(1) 一般的事項⇒(2) MOX 燃料の使用前⇒(3) MOX 燃料の使用⇒(4) MOX 燃料の使用後⇒(5) 全般的な事項
①平常時の周辺への影響(論点3-1-1) [20/24]

① 平常時の周辺への影響(論点3-1-1) [20/24]

② 事故時の周辺への影響(論点3-1-2) [21/24]

泊発電所3号機の気体・液体廃棄物の処理

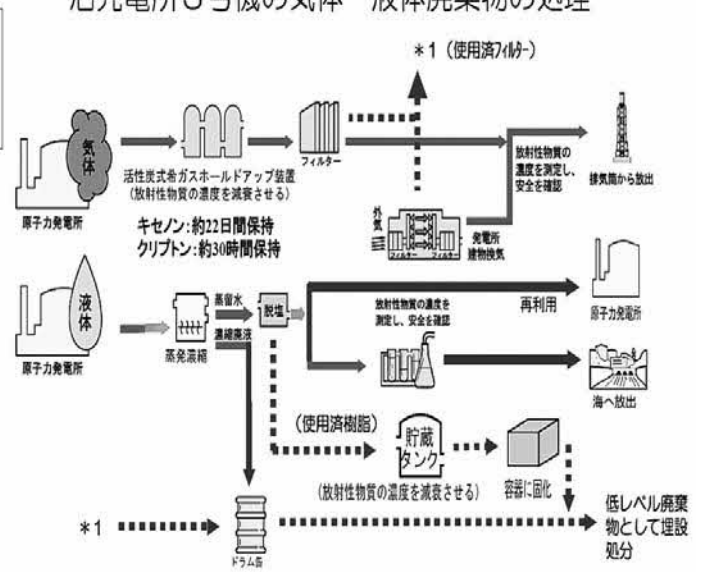
- ・原子炉内の燃料棒の一部(最悪想定として泊1・2号機:各220本程度、泊3号機の場合:40本程度)にピンホールがあり、燃料棒内の希ガスとヨウ素が1次冷却材中に出てきた場合の放射能濃度を計算。
- ・気体廃棄物中に希ガスとヨウ素が混じり、排気筒から環境中に放出されるとする。
- ・核分裂生成物や腐食生成物は液体廃棄物中に混じり、処理をして海水に放出されるとする。
- ・希ガスによる放射線の影響や人が食物などから放射性物質を摂取する経路を想定した実効線量を計算。

MOX炉心とウラン炉心で放出量はほとんど変わらず結果に影響が出ない。液体廃棄物の放出量増加には洗たく設備の1, 2, 3号機共用化の寄与がある。

- ・ MOX 燃料はウラン燃料と同様に融点が高く(含有率 13%の場合、約 2,730℃)、固体として燃料被覆管中に閉じ込められおり、外部にプルトニウムが放出されることはない。
- ・ 仮に、燃料被覆管に微少なピンホールが生じたとしても、少量の希ガス、ヨウ素などの気体状放射性物質が一次冷却材中に混じり込むが、還元雰囲気中で弱アルカリ性の一次冷却材に対して、固体状のプルトニウムやウランが溶けて出て行くことはない。
- ・ 泊3号機においても、1, 2号機と同様、放射性物質が含まれる気体廃棄物、液体廃棄物は、放射能濃度を管理し適正に処理することとしている。

- 最悪の想定として、泊 1, 2 号機で各 220 本程度、泊 3 号機で 40 本程度の燃料被覆管にピンホールがあるとして解析評価した結果、MOX 炉心とウラン炉心とで実効線量に差は生じず、原子力発電所(軽水炉)周辺の線量目標値(判断基準)を十分下回っていることを確認している。

重大・仮想事故の想定例(1次炉体喪失事故)

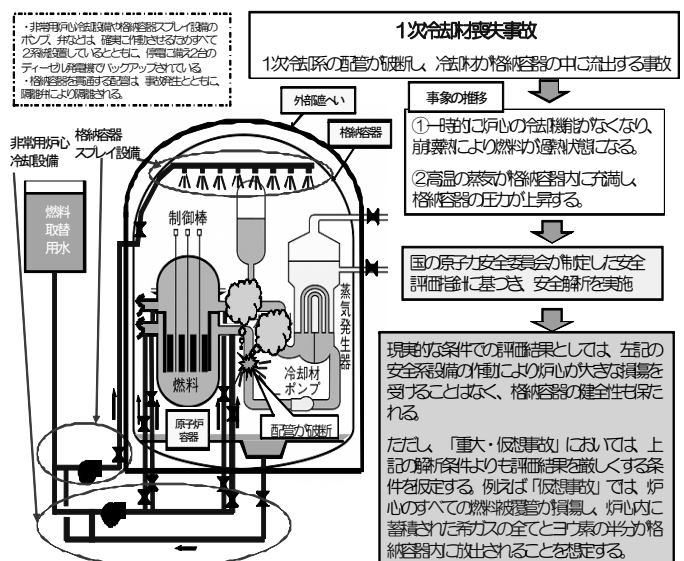
【プルサーマルで事故が起きた場合、超ウラン元素の放出量が多いためウラン燃料と比べて、被害の範囲が拡大するという説もある。MOX 燃料を使用することにより事故時の影響(公衆被ばく)が悪化するのではないか。また、泊発電所における、地震による事故時の影響が、プルサーマルの実施により悪化するのではないか。】

反対の立場	賛成の立場
<ul style="list-style-type: none"> チェルノブイル事故のように融点 2,500°C 程度の酸化ストロンチウム等が大量に環境中に放出されることはないのか。 高温による蒸発ではなく、爆発などで機械的に環境中に放出されることはないのか。 地震等に備えた外部電源や取水ラインの確保をどのように行っているのか。 事故の起こる確率と被害を検討してほしい。 	<ul style="list-style-type: none"> 事故時の影響は超ウラン元素の量よりも、放射性希ガスやヨウ素等のガス状物質の量に依存することから、同じ燃焼度であれば MOX 燃料とウラン燃料はほぼ同じである。 燃料集合体の構造がウラン燃料と MOX 燃料で同じであり、MOX 燃料の使用により地震時における制御棒挿入時間や炉心の健全性に影響を与えることはなく、耐震安全性が変わることもないことから、地震による影響は MOX 燃料とウラン燃料とで変化することはない。

- MOX 燃料はウラン燃料と同様に融点が高く(含有率 13%の場合、約 2,730℃)、気体になりにくい性質である。放射性物質を閉じ込める構造を持ち、多重防護が施されている国内の原子力発電所において、プルトニウム等は気体状の希ガスやヨウ素などの放射性物質(核分裂生成物)と異なり、発電所内部に閉じ込められ、環境中に出ていくことはないと考える。

- 原子力安全委員会の「「プルトニウムを燃料とする原子炉の立地評価上必要なプルトニウムに関するめやす線量について」の適用方法などについて」では、1/3までの MOX 炉心の立地評価の仮想事故において、現実的と考えられるより大きめの量として炉心中の 1%のプルトニウムが格納容器中に放出されることを仮定しても、プルトニウム被ばくよりもヨウ素被ばくによる人体影響の方が大きいことから、プルトニウムに関する評価は不要としており、今回の北電(株)の計画についても同適用方法に基づき評価を行っていることを確認した。

- 原子炉立地審査指針の仮想事故の想定に従って、事故時の影響を解析した結果では、MOX 炉心とウラン炉心での線量評価は変わらないこと、その線量はめやす線量(基準値)より大幅に下回ることが確認されている。
- PWR などの軽水炉では、出力が上昇すると核的特性により出力が下がる自己制御性がある。それ故、日本で設置が義務づけられている堅牢な原子炉容器や格納容器を持たず、火災の可能性がある黒鉛を内蔵するチェルノブイル型の原子炉のように、暴走して原子炉が破壊され、大規模な火災が継続して、プルトニウムなどの固体の放射性物質をそのまま大量に環境中に撒き散らすような事故の可能性は考えられない。
